ALPS処理水希釈放出設備及び関連施設の新設について

2022年2月4日

東京電力ホールディングス株式会社

1. ALPS処理水の海洋放出設備の申請内容等に係る主要な論点 (※)

【補足】敷地利用について

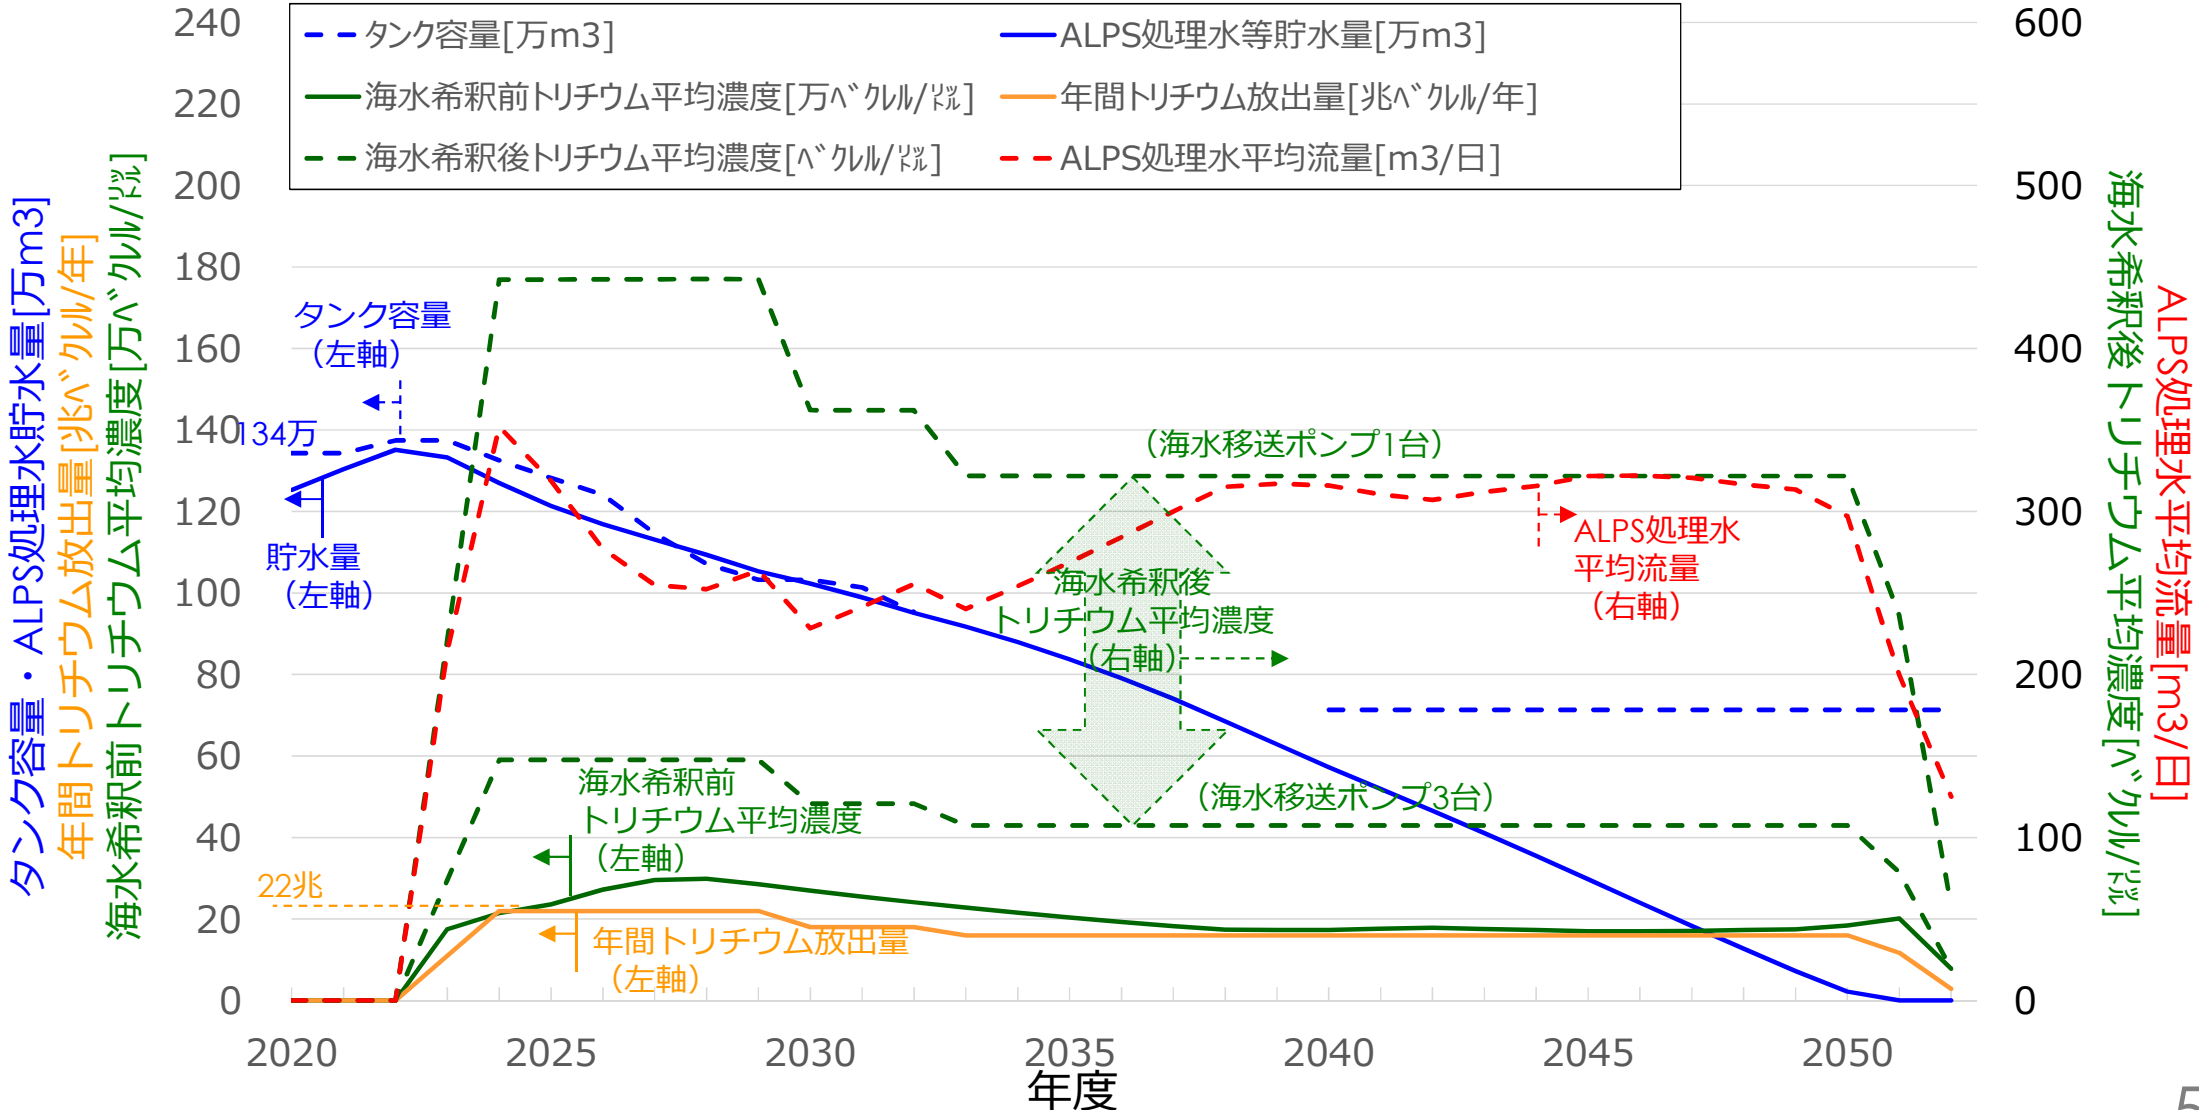
特定原子力施設の全体工程におけるALPS処理水の海洋放出の位置付け及び特定原子力施設全体のリスク低減において期待される海洋放出設備の役割を説明すること。

- 当社は、最新の中長期ロードマップに沿って、特定原子力施設全体のリスクの低減や最適化を図ることとしている。（実施計画 I -1全体工程）
- 特定原子力施設における主なリスクである、燃料デブリや使用済燃料の取り出しといった廃炉作業を安全かつ着実に進めていくためには、廃炉作業に係る人員や福島第一原子力発電所内の敷地などのリソースを有効に活用していく必要がある。
- ALPS処理水希釈放出設備及び関連施設を設置し、タンクに貯留されているALPS処理水を放出することにより、これらの廃炉作業を計画的に実施するための敷地を確保することが可能となり、中長期ロードマップの達成に寄与する。（スライド4～6 参照）
- また、ALPS処理水等を保管する発電所敷地内のタンクについては、漏えいの有無を継続的に監視し、将来の自然災害等に備えて適切に保守管理しているが、ALPS処理水希釈放出設備及び関連施設を設置し、タンクに貯留されている水量を減らすことにより、タンクの保守管理に係るリソースを、燃料デブリや使用済燃料の取り出しといった、相対的に高いリスクの低減に有効活用することが可能となる。

◇安全かつ着実な廃炉作業に向けて敷地内の土地を確保するためには、ALPS処理水を処分し、タンクの解体を進めていくことが必要。

【補足事項】
 ○本配置図は、現在の敷地の利用状況と現段階の利用計画に基づき作成。
 ○また、将来の廃炉作業の進捗に応じて、施設の設置・廃止が必要となることから、適宜計画の見直しを実施。

⑥不具合の発生時における設備の設計の妥当性評価

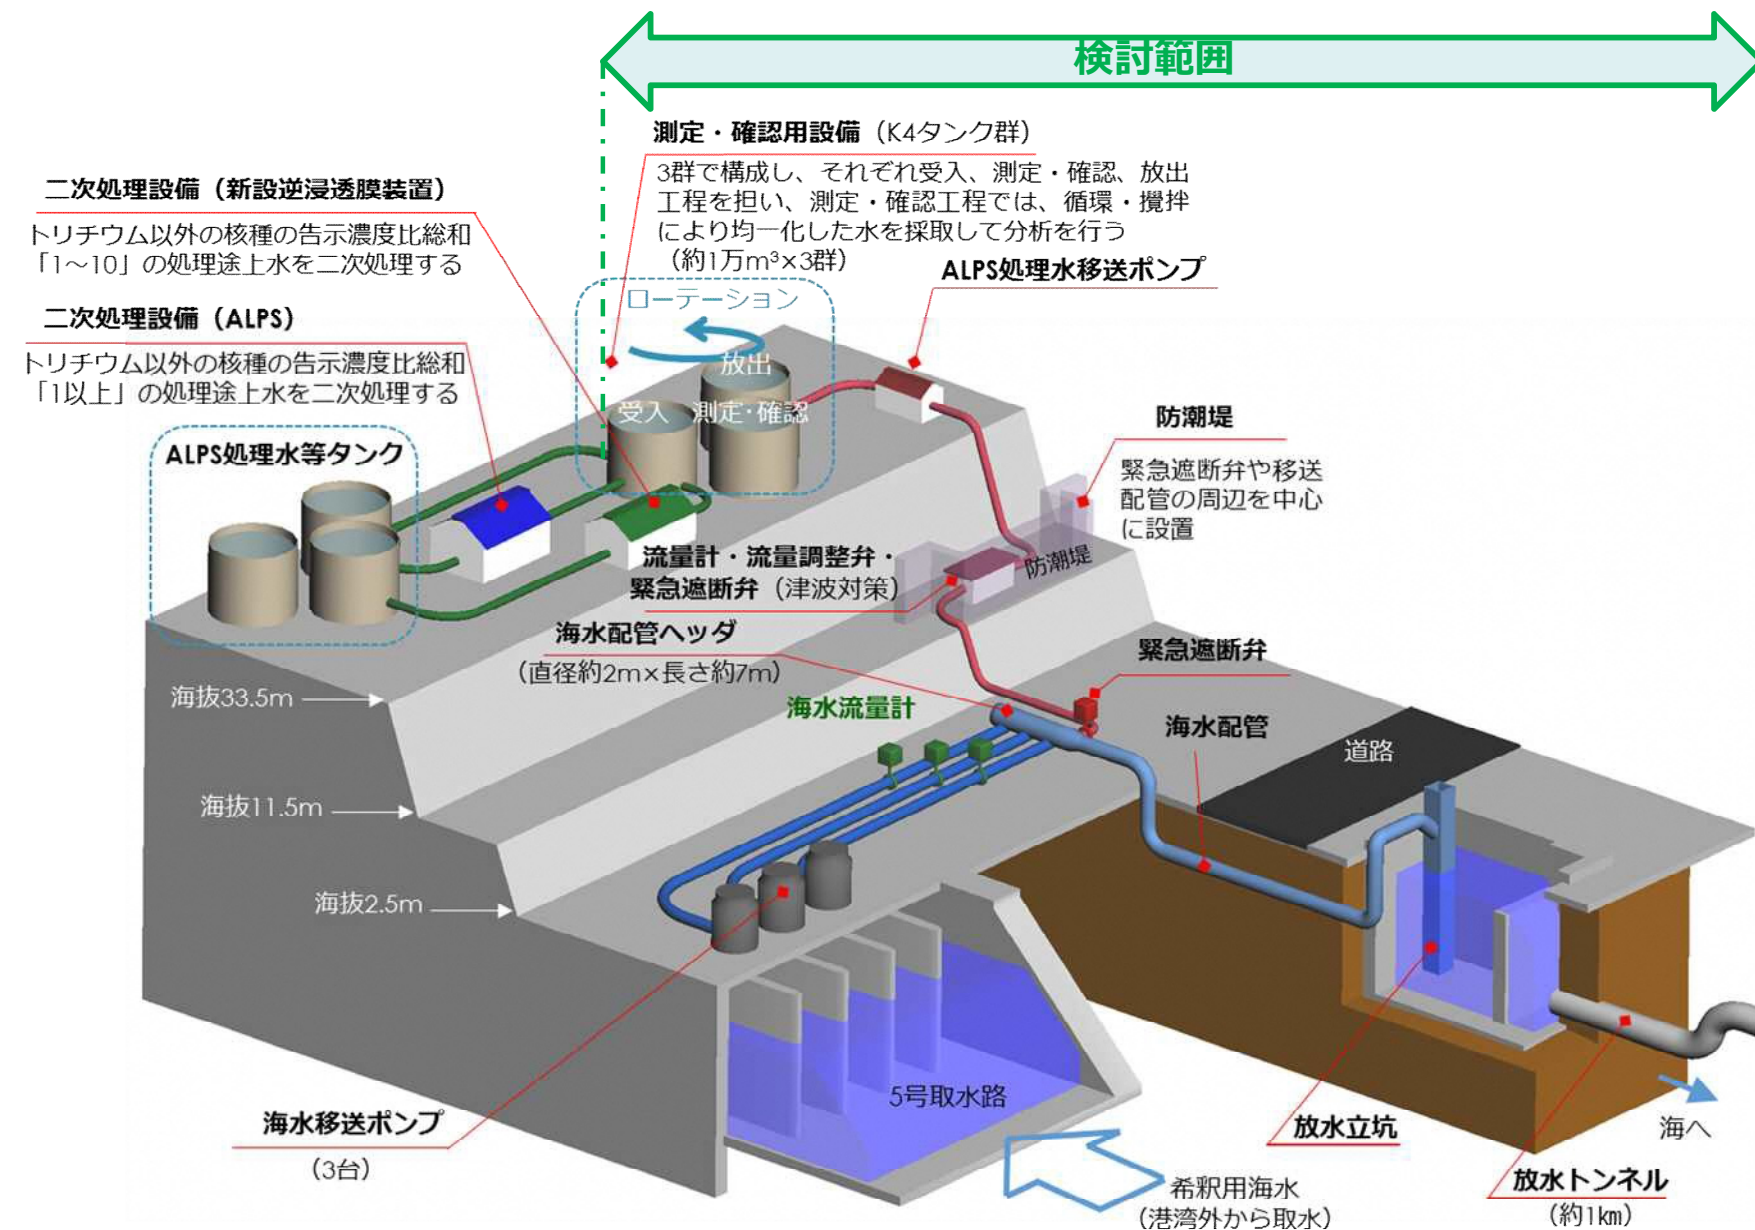
- ALPS処理水の海洋放出時に機器の故障等により異常が生じ、意図しない形でALPS処理水が海洋へ放出される事象（以下「異常事象」という。）が発生した場合において、当該事象に対処するために必要な設備、体制及び手順を説明するとともに、これらによる対策を講じた場合の放出量を評価すること。
- 上記の評価に当たっては、ALPS処理水の放出量の観点で最も厳しい異常事象を選定し、その解析においては、結果が最も厳しくなるような機器の単一故障等を仮定すること。

- ALPS処理水希釈放出設備及び関連施設における不具合の発生時における設備の設計の妥当性評価の検討範囲は、今回実施計画の変更申請を行った測定・確認用タンクから下流とする。

- ALPS処理水希釈放出設備は、測定・確認用設備、移送設備、希釈設備により構成。
- これらの設備について、『意図しない形でのALPS処理水の海洋放出』を頂上事象としたフォルトツリー解析により、動的機器（電源・駆動系、計測制御系を含む）の単一故障、単一誤動作を想定しても放出量が発生しないこと或いは極めて小さいことを確認することで、設計・運用の妥当性を確認する。
- なお、外部事象については、主要な論点「2-1(1)⑤機器の構造・強度、地震・津波など自然現象に対する防護等」において、設計の妥当性を示すことから、異常事象の抽出では考慮しない。

※2：下記に示す異常事象の抽出を想定
 ・海水ポンプ誤停止
 ・移送ポンプ誤起動
 ・緊急遮断弁不作動等

※1：移送終了後は閉状態となることに加え、作動用の電源/圧縮空気喪失時には自動で閉状態となる（フェイルクローズ）機能有
